Informe final EIC-Lanamme-INF-0166-2024

Evaluación de las actividades de conservación vial realizadas sobre la ruta nacional 32, sección de control 40500, en el periodo 2022-2023.

Unidad de Auditoría Técnica del LanammeUCR

Figura 3. Regularidad superficial, antes y después de las reparaciones realizadas en el pavimento, calculada en tramos base de 100 m, carril externo sentido San José – Limón.

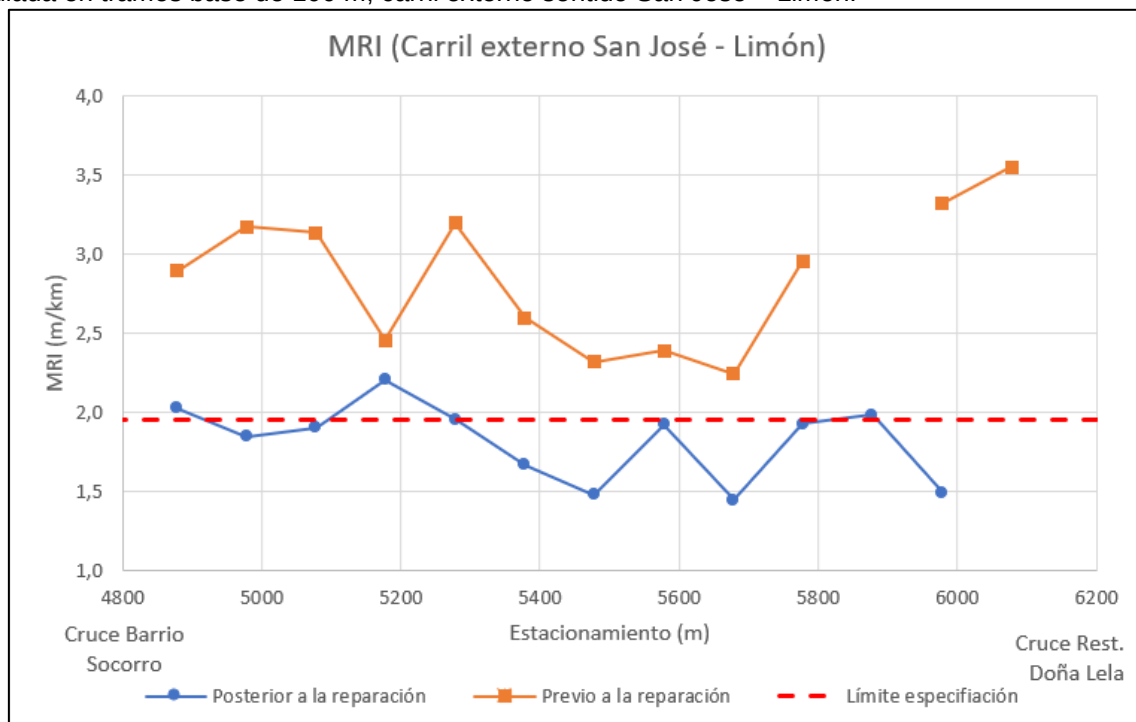
- El carril externo, correspondiente al sentido San José – Limón, presentó mejoras en su regularidad superficial, considerando que con las reparaciones realizadas el IRI promedio de todo el carril pasó de 2,8 m/km a 1,8 m/km (ver Figura 3). Sin embargo, al analizar los tramos individuales de 100 m se evidenció que 4 de los 12 tramos de 100 m evaluados, presentan valores de IRI superiores a 1,9 m/km. Por otra parte, al evaluar el carril mediante el criterio de media fija se observó que el IRI promedio de 10 tramos individuales de 100 m es inferior a 1,9 m/km (ver Tabla 4).

Por otra parte, y ante la aparente persistencia de tramos con incumplimientos en su regularidad superficial, se recomienda a la ingeniería de proyecto hacer cumplir lo establecido en el cartel de licitación 2014LN-000018-OCV00, que sobre este tema señala lo siguiente:

Figura 4. Regularidad superficial, antes y después de las reparaciones realizadas en el pavimento, calculada en tramos base de 100 m, carril interno sentido San José – Limón.

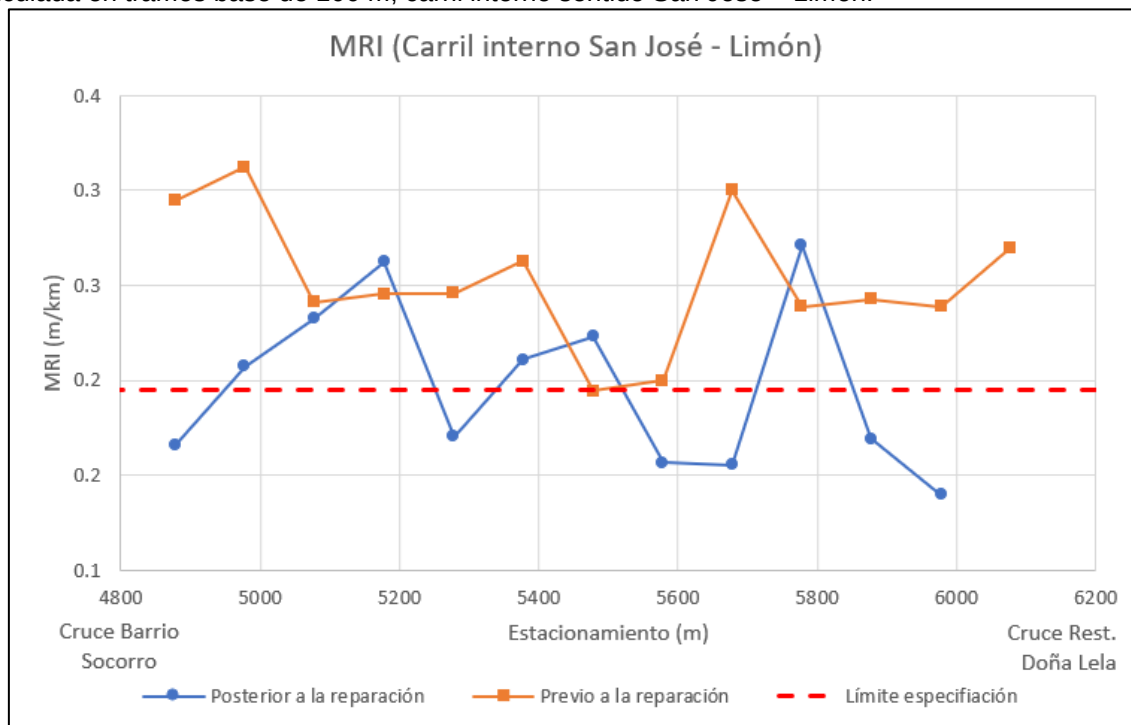
- En el carril interno, correspondiente al sentido San José – Limón, se observó que con las reparaciones realizadas el IRI promedio de todo el carril pasó de 2,5 m/km a 2,0 m/km (ver Figura 4). Sin embargo, al analizar los tramos individuales de 100 m se evidenció que 6 de los 12 tramos de 100 m evaluados presentan valores de IRI superiores a 1,9 m/km. Adicionalmente, al evaluar el carril mediante el criterio de media fija se determinó un incumplimiento, ya que el IRI promedio de 10 tramos individuales de 100 m fue de 2,1 m/km (superior a los 1,9 m/km) (ver Tabla 5).

Figura 5. Regularidad superficial, antes y después de las reparaciones realizadas en el pavimento, calculada en tramos base de 100 m, carril externo sentido Limón – San José.

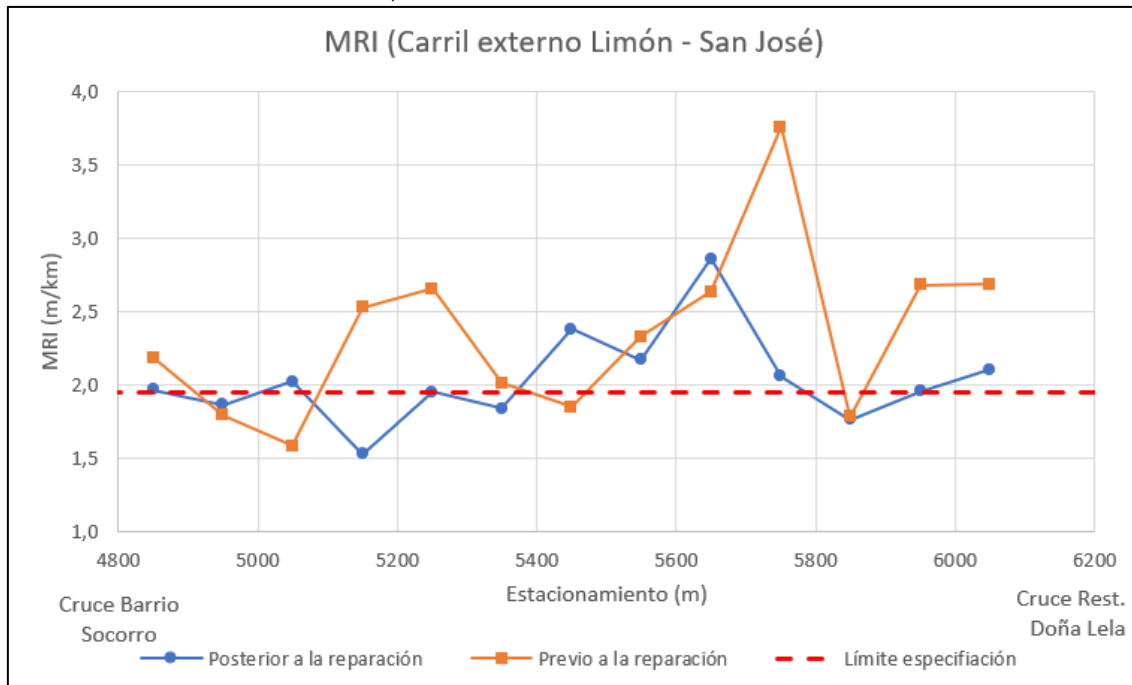
- En el carril externo, correspondiente al sentido Limón – San José, se observó que con las reparaciones realizadas el IRI promedio de todo el carril pasó de 2,3 m/km a 2,0 m/km (ver Figura 5). Sin embargo, al analizar los tramos individuales de 100 m se evidenció que 9 de los 13 tramos de 100 m evaluados presentan valores de IRI superiores a 1,9 m/km. Adicionalmente, al evaluar el carril mediante el criterio de media fija se determinó un incumplimiento, ya que el IRI promedio de 10 tramos individuales de 100 m fue de 2,1 m/km (superior a los 1,9 m/km) (ver Tabla 6).

Figura 6. Regularidad superficial, antes y después de las reparaciones realizadas en el pavimento, calculada en tramos base de 100 m, carril interno sentido Limón – San José.

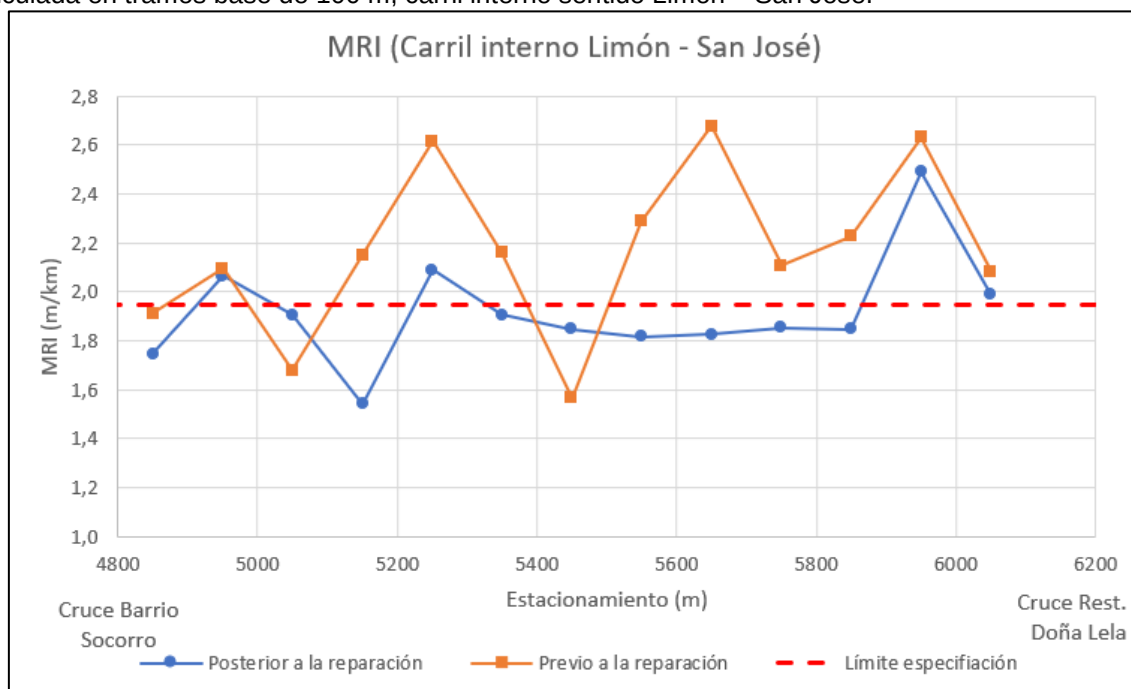
- Por último, en el carril interno, correspondiente al sentido Limón – San José, se observó que con las reparaciones realizadas el IRI promedio de todo el carril pasó de 2,2 m/km a 1,9 m/km (ver Figura 6). Sin embargo, al analizar los tramos individuales de 100 m se evidenció que 4 de los 13 tramos de 100 m evaluados presentan valores de IRI superiores a 1,9 m/km. Por otra parte, al evaluar este carril mediante el criterio de media fija se observó que el IRI promedio de 10 tramos individuales de 100 m es inferior a 1,9 m/km (ver Tabla 7).

Figura 15. Esquema detallado de las áreas intervenidas mediante el ítem de bacheo a profundidad parcial, en el tramo Puente río Virilla – cruce Barrio Socorro. Se enumeran de 1 a 13 las áreas que no fueron intervenidas.

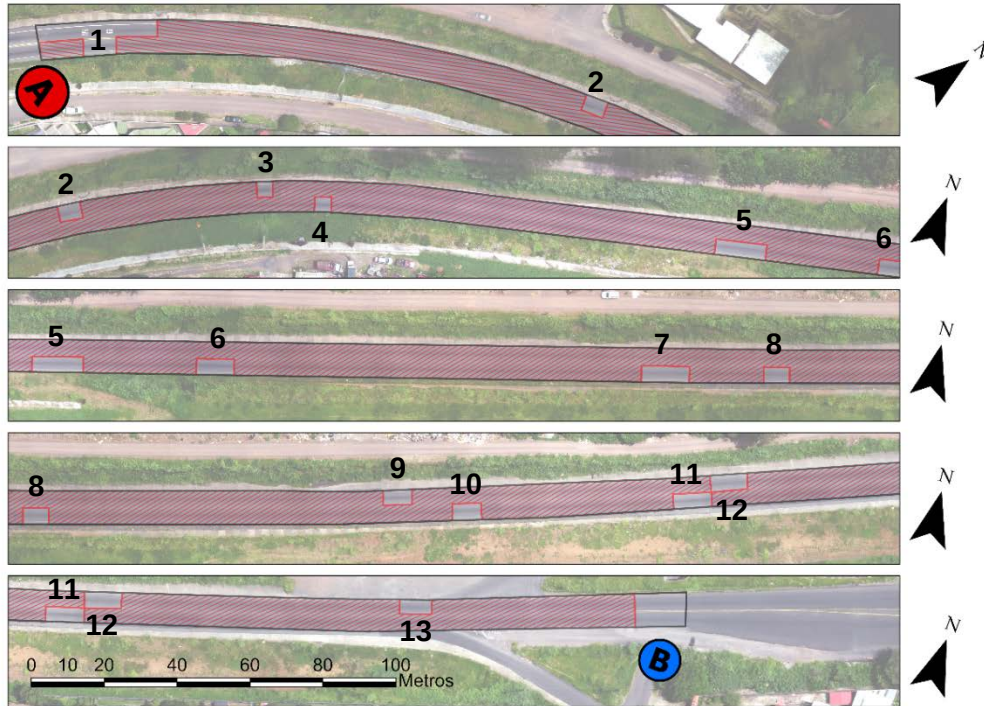
En el caso específico de la sección de control 40500, se observó un uso extensivo del ítem de bacheo a profundidad parcial, en un tramo de 890 m, ubicado entre el puente del río Virilla y el cruce de Barrio Socorro (ver Figura 14). En este tramo se evidenció la colocación de mezcla asfáltica en prácticamente toda la calzada, donde se abarcó con bacheo a profundidad parcial cerca del 90 % de la superficie. Para ilustrar de mejor manera la condición de los trabajos ejecutados, la Figura 15 muestra un esquema, elaborado a partir de un levantamiento fotogramétrico, que detalla las áreas intervenidas mediante el ítem de bacheo a profundidad parcial. A partir de este esquema, es posible observar la distribución del bacheo a lo largo del tramo (superficie sombreada en color rojo).

En cuanto a los costos de la intervención realizada entre el puente sobre el río Virilla y el cruce de Barrio Socorro, se determinó que el bacheo a profundidad parcial realizado tuvo un costo de 87,3 millones de colones², correspondientes a la colocación de 1.438 toneladas de mezcla asfáltica. Como se muestra en la Figura 16, y más ampliamente en el esquema de la Figura 15, las áreas no atendidas mediante el ítem de bacheo a profundidad parcial son muy puntuales a lo largo de la sección de 890 m. Al respecto, es criterio del equipo auditor que en estos casos resulta más conveniente la colocación de una sobrecapa, ya que permite atender la totalidad de la superficie, lo cual es beneficioso en términos de uniformidad estructural, permite contar con mejores controles de regularidad superficial y además resulta más económico. Por ejemplo, en este caso específico, si se hubiese atendido la superficie mediante la colocación de una sobrecapa de 8 cm, el costo aproximado de la intervención habría sido de 74 millones de colones³ (ver Tabla 8). Lo anterior, hubiese permitido contar con más recursos para la atención integral de este proyecto que ha presentado limitantes a causa de restricciones presupuestarias.

La condición evidenciada anteriormente representa un ejemplo del uso extensivo del ítem de bacheo a profundidad parcial que se ha documentado durante la ejecución de los contratos de conservación vial. Como se mencionó al inicio de esta observación, el objetivo de este señalamiento es recalcar la importancia de que a nivel de la Gerencia de Conservación de Vías y Puentes de CONAVI se sigan las recomendaciones emitidas en informes anteriores de auditoría técnica, donde se señala la importancia de que a nivel de la Gerencia de Conservación de Vías y Puentes se generen lineamientos que definan los criterios que deban cumplirse y los elementos que debe contener un análisis técnico-económico que permita justificar la decisión de emplear bacheo a profundidad parcial o la colocación de una sobrecapa.

Figura 18. Resultados de deflectometría del proyecto (D0), por estacionamiento.

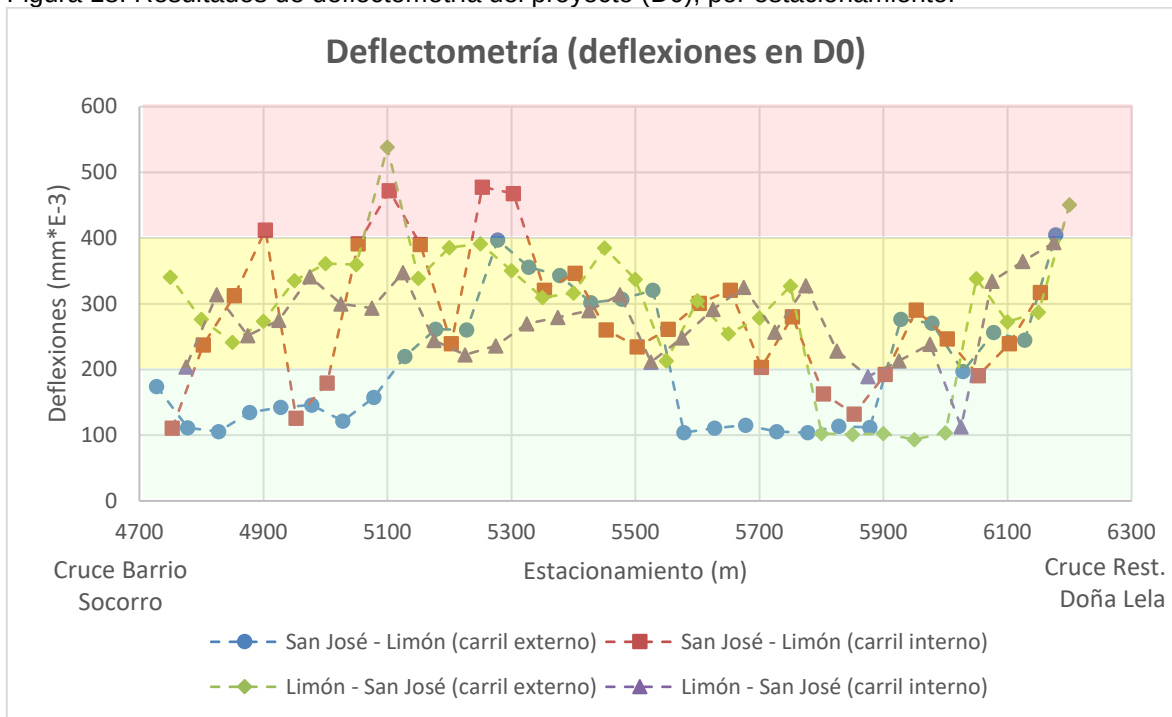
Tabla 10. Desglose porcentual de la condición estructural de cada uno de los carriles del proyecto, mediante el parámetro D0.

Carril/Condición	Buena	Regular	Severa
Limón - San José (carril externo)	17%	77%	7%
Limón - San José (carril interno)	7%	93%	0%
San José - Limón (carril externo)	53%	43%	3%
San José - Limón (carril interno)	24%	62%	14%
Total general	25%	69%	6%

Figura 23. Condición del proyecto, antes y después de las reparaciones realizadas en el pavimento, mediante el indicador de fricción superficial GripNumber (carril interno San José - Limón).

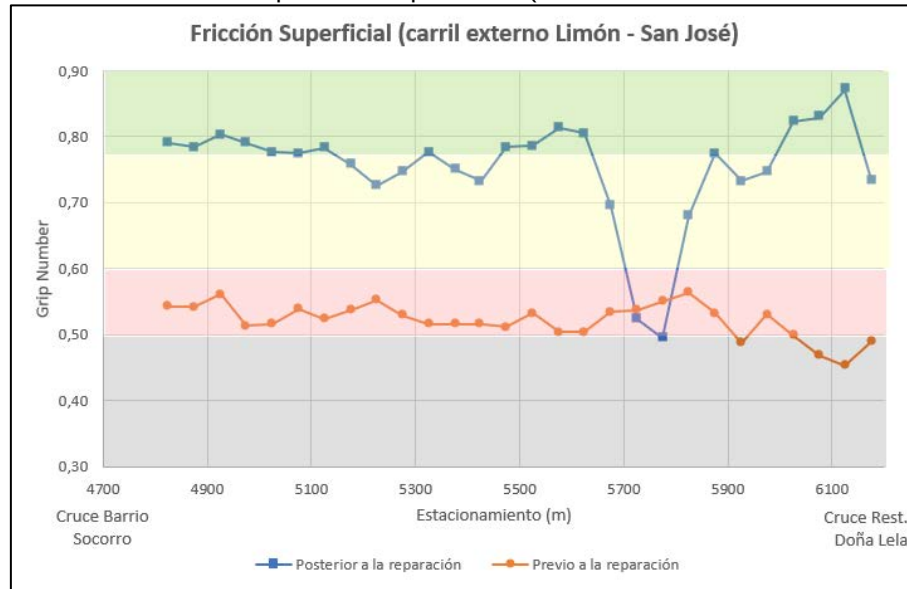
Por otra parte, es importante señalar que, pese a que en términos generales hubo una mejoría en la fricción superficial de la carretera (ver Figuras 22, 23, 24 y 25), se generaron tramos puntuales cuya resistencia a la fricción superficial disminuyó y podrían representar un riesgo a la seguridad vial de los usuarios, un ejemplo de esto es el tramo ubicado en el estacionamiento 5+600 del carril interno en el sentido San José – Limón, donde se observó que el coeficiente de fricción GripNumber pasó de 0,68 a 0,36 (ver Figura 23).

La condición evidenciada en esta observación se considera como un efecto positivo que aparentemente se asocia a las labores de microfresado realizadas en la vía. Sin embargo, se advierte a la Administración sobre el riesgo a la seguridad vial de los usuarios que podrían representar los tramos en donde se cuantificó una disminución en la fricción superficial de la carretera, especialmente del estacionamiento 5+600 al 5+700 del carril interno en el sentido San José – Limón. Se recomienda a la ingeniería de proyecto la evaluación y monitoreo de estos tramos, con el propósito de valorar si es necesario remover algún exceso de emulsión asfáltica que pueda desfavorecer la fricción superficial en estos puntos.
